改善箇所説明図

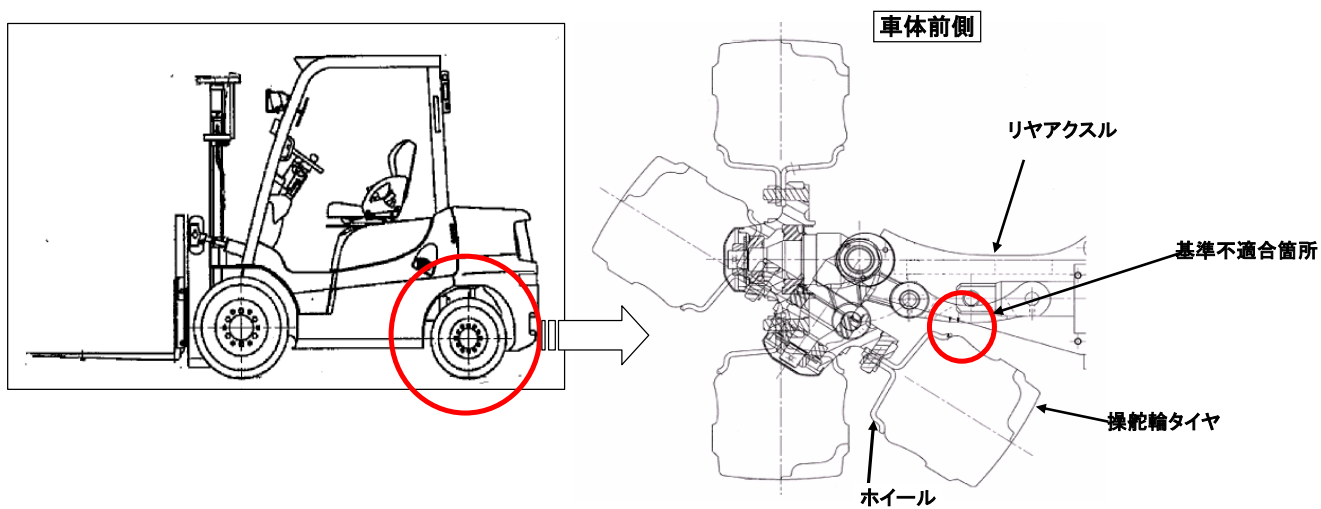
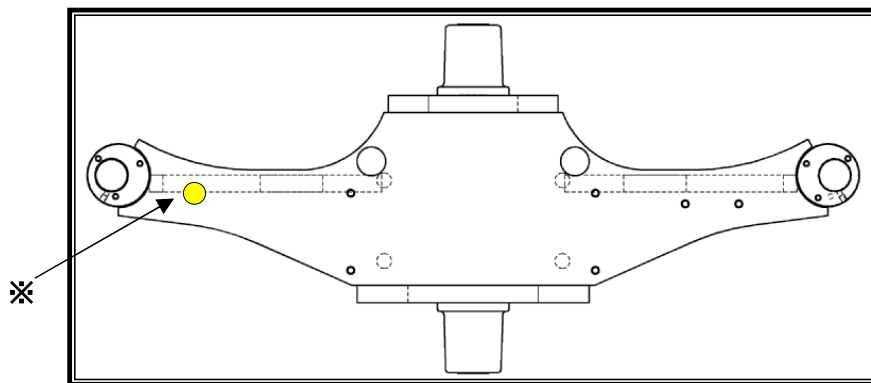
基準不適合箇所 (タイヤ及びホイール側面とリアアクスルが干渉する)

タイヤ及びホイール側面とリアアクスルとの隙間が不足しているため、かじ取装置を最大切れ角まで操作した場合、タイヤ及びホイール側面とリアアクスルが干渉するものがある。そのため、そのまま使用を続けると、タイヤが損傷し、最悪の場合、バーストするおそれがある。

全車両、リアアクスルを対策品に交換する。

作業が終了したら、リアアクスル端部に黄色ペンキ(※)でマーキングする。
